BARRAGEM DE REJEITOS SALOBO B1010	
BARRAGEM DE REJEITOS DE MIRIM PROJETO EXECUTIVO SALOBO EI.245,00 m REVISÃO PERIÓDICA DE SEGURANÇA DE BARRAGENS RELATÓRIO TÉCNICO		Nº VALE RL-9002SA-X-70079	PÁGINA 2/138
		Nº (CONTRATADA) 18040-010A-1-GT-RT-0001	REV. C

O presente documento apresentará o Relatório da Revisão Periódica de Segurança (RPSB) da Barragem de Rejeitos do Mirim, situada na Mina do Salobo, PA.

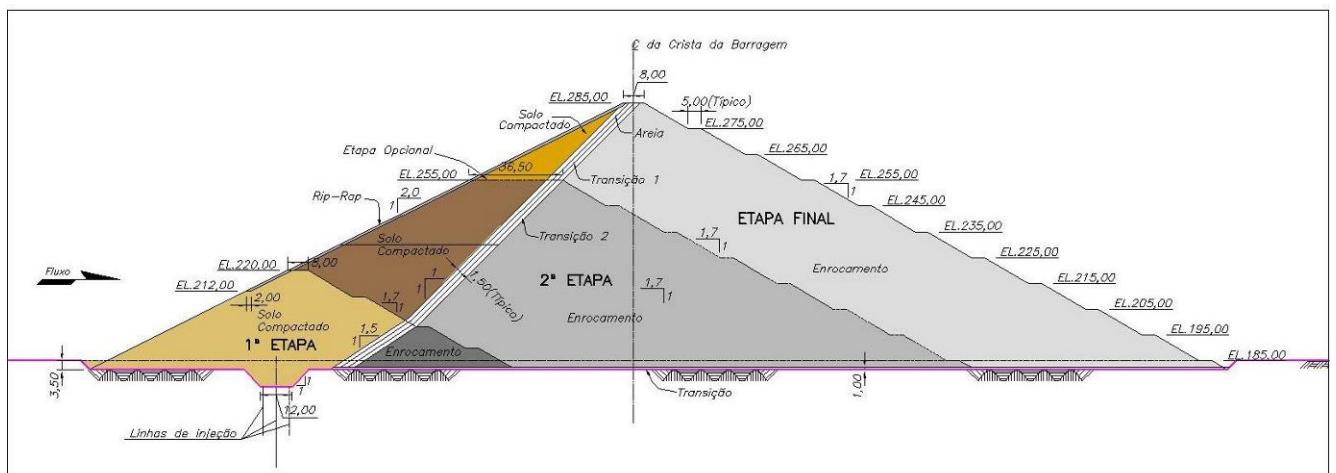
Como pode ser visto na Figura 5-1, o projeto previa na interface entre o solo compactado e o enrocamento uma camada de areia e duas camadas de transição. O talude de montante deveria possuir uma inclinação de 1,0V:2,0H e o talude de jusante deveria possuir a inclinação de 1,0V:1,7H e bermas a cada dez metros, com largura de cinco metros.

Figura 5-6: Projeto do reforço – Estaca 3+10,00
Fonte: RL 9002-X-20024, BVP Engenharia (2012)

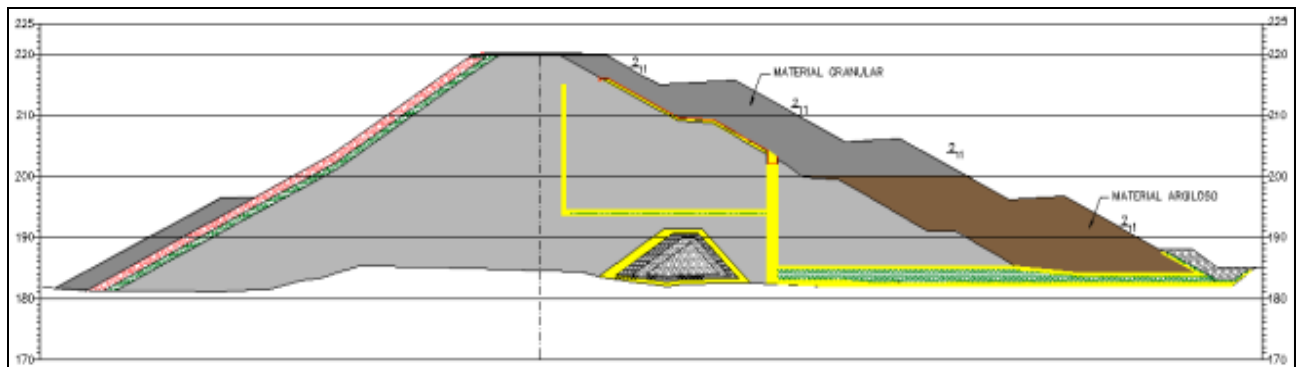
O projeto do reforço foi implantado, sendo que foi utilizado material composto por pedregulhos e pequenos blocos de quartzito com alto percentual de finos no reforço, diferentemente do que é apresentado na Figura 5-6, em que a parte inferior era composta por material argiloso compactado.

Figura 5-7: Projeto executivo da Barragem Mirim na elevação 255,0 m
Fonte: Desenho nº 9002SA-X-70497, BVP Engenharia (2018)

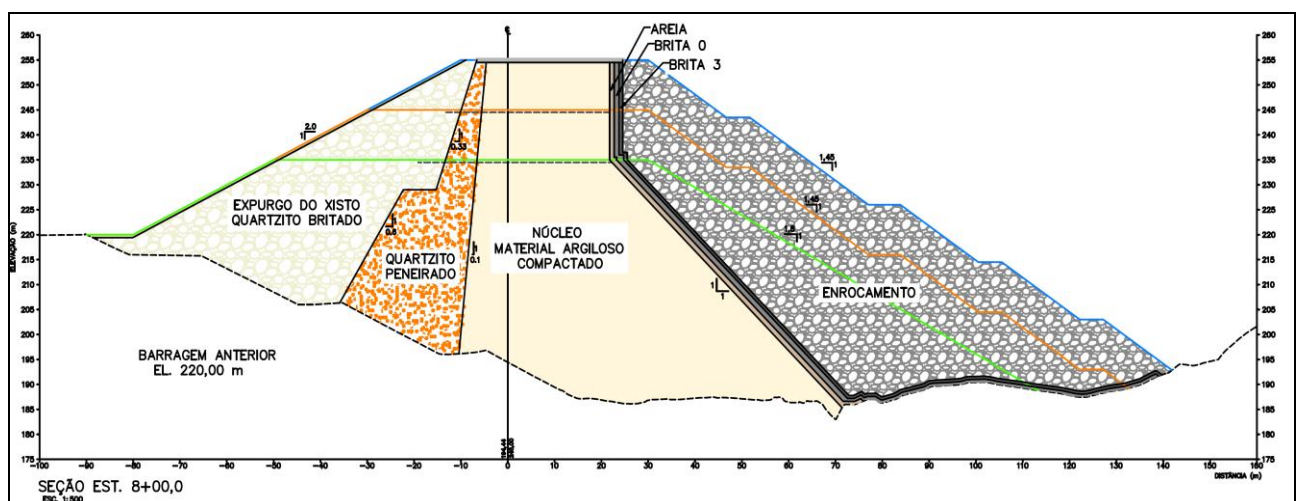
Foram feitas algumas modificações durante a execução do alteamento que são apresentadas nos desenhos 9002SA-X-70495 ao 9002SA-X-70501 e na Figura 5-7 do presente documento.
